Ref.: **Cto N° CIN-717-2022.** Interventoría Técnica, Administrativa, Financiera, Jurídica, Ambiental, Social y de Seguridad y Salud en el Trabajo a los contratos de Obra Pública resultantes del proceso de Licitación Pública N° FDLK-LP-004-2022 cuyo objeto es: INV-014 contratar las obras de construcción por el sistema de precios unitarios a monto agotable de la malla vial local y su espacio público asociado de la Localidad de Kennedy. **Grupo 2 - COP-690-2022.**

Asunto: Incumplimiento en la instalación de material fresado en vía.

Material fresado mezclado con material granular

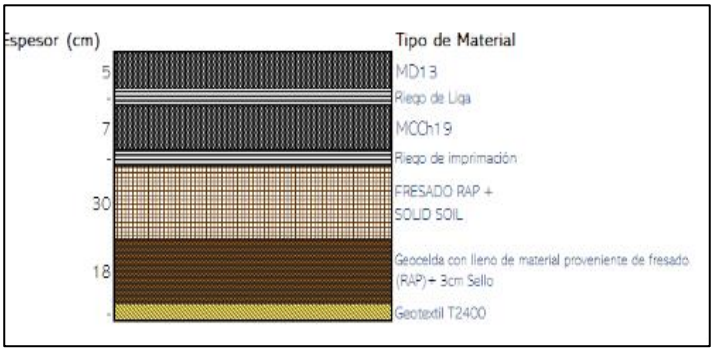
El Consorcio SCLV, con NIT No 900.547.145-2, en cumplimiento de sus obligaciones como firma interventora, informa que, se ha evidenciado que el Contratista continúa incumpliendo con la instalación de material fresado en vía, dado que, este material contiene material granular, el cual no corresponde con la estructura aprobada mediante comunicación U233-G2-463-23 de fecha 31 de mayo de 2023, como se relaciona a continuación:

Se precisa que, se ha hecho el llamado de atención al Contratista en obra con respecto a lo encontrado en las siguientes imágenes, sin embargo, ha continuado con la instalación haciendo caso omiso de la observación realizada por la Interventoría, dejando la anotación en bitácora.

Es importante resaltar que la Interventoría no tendrá en cuenta estos materiales para pago, por separarse de la especificación del material y de la alternativa de diseño presentada y aprobada por la Interventoría.

Así las cosas, se solicita al Contratista tomar las acciones correctivas, cumpliendo con lo requerido contractualmente.
